Åsaringen 1 - 7

Geoteknisk vurdering av grunnforhold

Prosjekt:			
Emne	Nytt boligprosjekt Åsaringen 1 – 7 - Hovin		
Gnr/bnr	238/37 Melhus kommune		
Oppdragsgiver	Sande og Rønning Investment v/ Odd Arild Sande		
Kontaktperson	Inge Skogheim	M: +(47) 930 86 570	E: inge.skogheim@outlook.com

► Åsaveien 1-7: Uavhengig kvalitetssikring iht. NVEs veileder

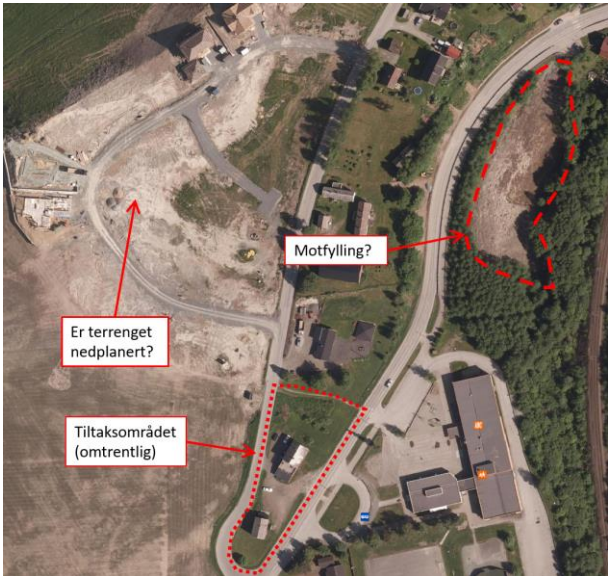
1.5	Tidligere stabiliseringstiltak	<p>Ibhm. etablering av Teigen/Teialia har Rambøll i sitt notat G-not-001 rev 2, datert 2008-11-12, vurdert stabilitet mot vest og øst. Det ble foreslått to stabiliserende tiltak for å oppnå daværende krav til områdestabilitet, nemlig nedplanering av Teigen og motfylling øst mot jernbanen. I notatets kapittel 7 anbefales det supplerende undersøkelser øst for Teigen. Det er ikke kjent for oss om de supplerende undersøkelsene ble utført.</p>	3a

<p>Da det ikke alltid er samsvar mellom prosjekterte og utførte forhold, kan Geo Gaula her redegjøre for hvorvidt disse stabiliserende tiltakene er utført og i så fall om de er utført slik de er prosjektert? (Flyfotoet nedenfor er fra 2011, som viser mulig arbeid med stabiliseringstiltakene).</p>

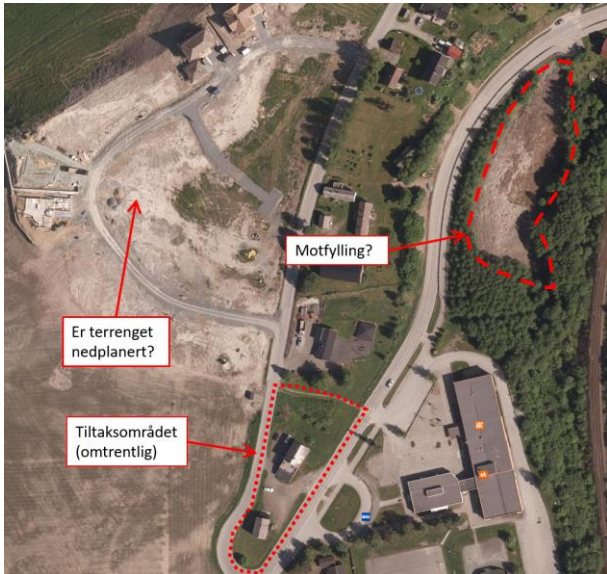
1.5	Tidligere stabiliseringstiltak	<p>Ibhm. etablering av Teigen/Teialia har Rambøll i sitt notat G-not-001 rev 2, datert 2008-11-12, vurdert stabilitet mot vest og øst. Det ble foreslått to stabiliserende tiltak for å oppnå daværende krav til områdestabilitet, nemlig nedplanering av Teigen og motfylling øst mot jernbanen. I notatets kapittel 7 anbefales det supplerende undersøkelser øst for Teigen. Det er ikke kjent for oss om de supplerende undersøkelsene ble utført.</p>	3a

<p>Da det ikke alltid er samsvar mellom prosjekterte og utførte forhold, kan Geo Gaula her redegjøre for hvorvidt disse stabiliserende tiltakene er utført og i så fall om de er utført slik de er prosjektert? (Flyfotoet nedenfor er fra 2011, som viser mulig arbeid med stabiliseringstiltakene).</p>

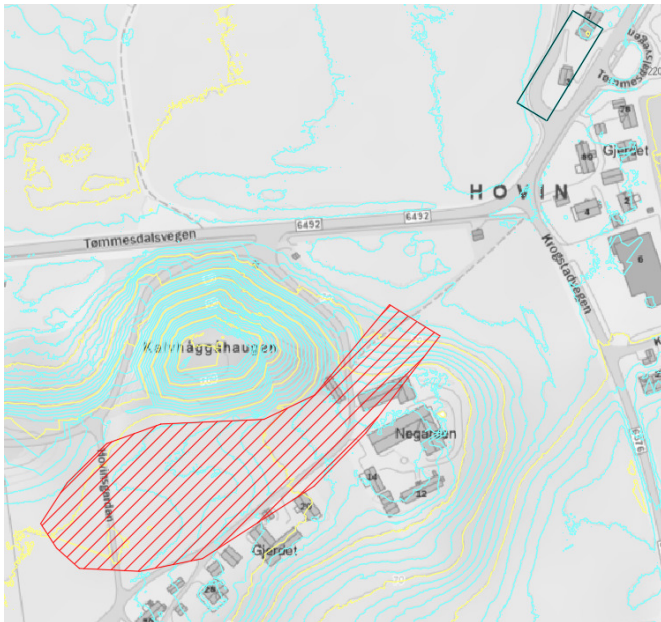
For 467 Hovin (sørliggende terreng): Se vedlagte tegninger, disse kun til orientering. Vi har tegnet opp et grovt løsneområde (tegning 201) basert på 1:15-linje slik NVE-veilederen anviser i tabell 3.1, steg 5. Det er fullstendig manko på grunnundersøkelser i dette området som vi har å støtte oss på mtp. avgrensning. Som nevnt tidligere ser NGUs løsmassekart å antyde at Kalvhåggåhaugen delvis består en randmoreneavsetning, men randmoreneavsetningen ligger likevel innenfor NVEs aktsomhetsområde for kvikkleire (slik vi forstår fordi NGU/NVE mener at randmorene ofte finnes over marine avsetninger med mulig kvikkleire).

Mtp. rotasjonsskred alene så vil utløpsdistansen bli for liten – det kan vi enes ganske enkelt om. Mtp. flakskred så er fortsatt utløpskriteriet ifølge NVE at $Lu=0,5L$ men i tilfelle flakskred kan nok L være større enn for rotasjonsskred. Fortsatt ser det imidlertid ut til at Lu blir for liten. Mtp. retrogressivt skred så sier NVE-veilederen at Lu kan bli 1,5 L. Dvs. vi skal ikke særlig lengre sørover enn til sørsiden av Kalvhåggåhaugen før dette begynner å bli skummelt mtp. tiltaksområdet.
